## 改善箇所説明図

型式が CWP および CX3 の場合

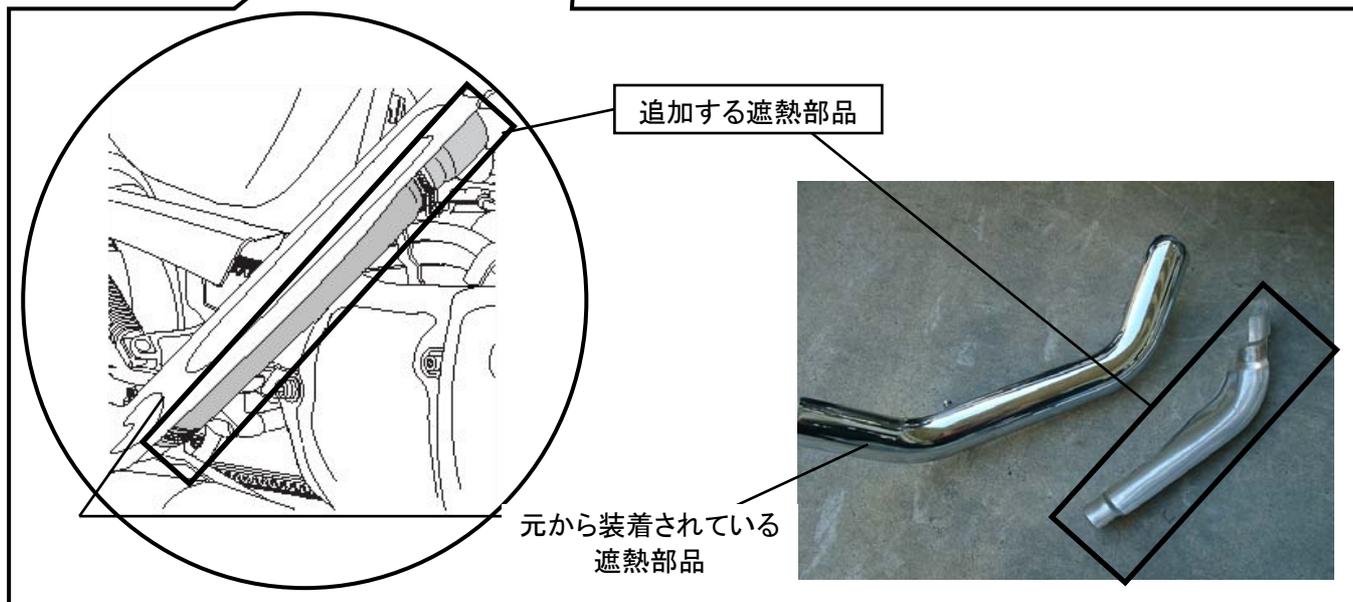
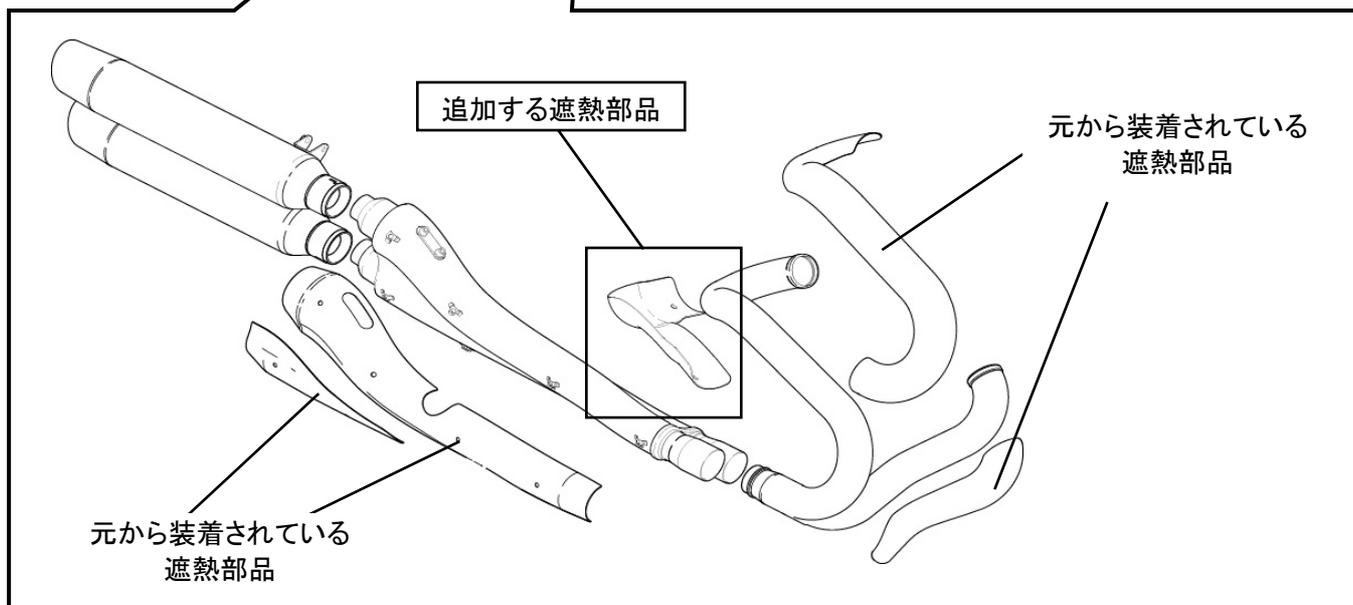
排気管に取り付けられている遮熱部品の形状が不適切なため、運転者の衣服の裾が排気管の遮熱されていない部分に触れるおそれがある。そのため、最悪の場合、排気管の熱により衣服の裾が焦げ、運転者が火傷をするおそれがある。

全車両、排気管に遮熱部品を追加する。

部品の取り付けの有無を目視することで、容易に識別ができる。

型式が HCZ の場合

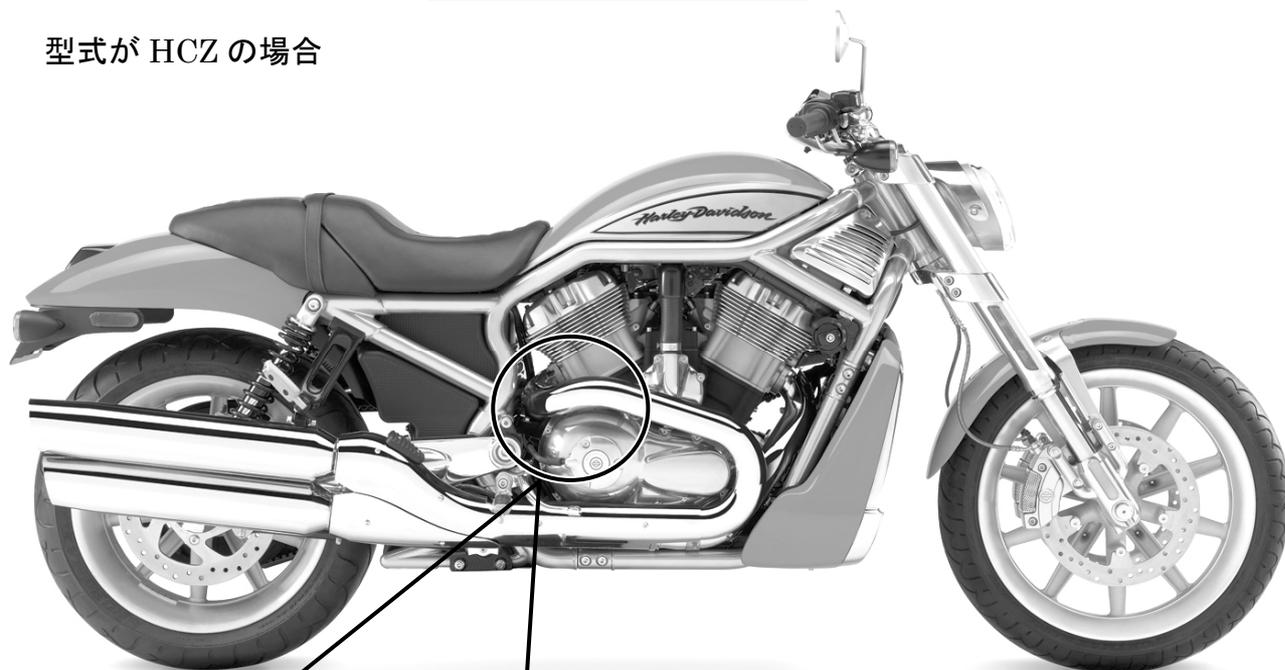
排気管に取り付けられている遮熱部品の形状が不適切なため、運転者の衣服の裾が排気管の遮熱されていない部分に触れるおそれがある。そのため、最悪の場合、排気管の熱により衣服の裾が焦げ、運転者が火傷をするおそれがある。

全車両、排気管に遮熱部品を追加する。

部品の取り付けの有無を目視することで、容易に識別ができる。
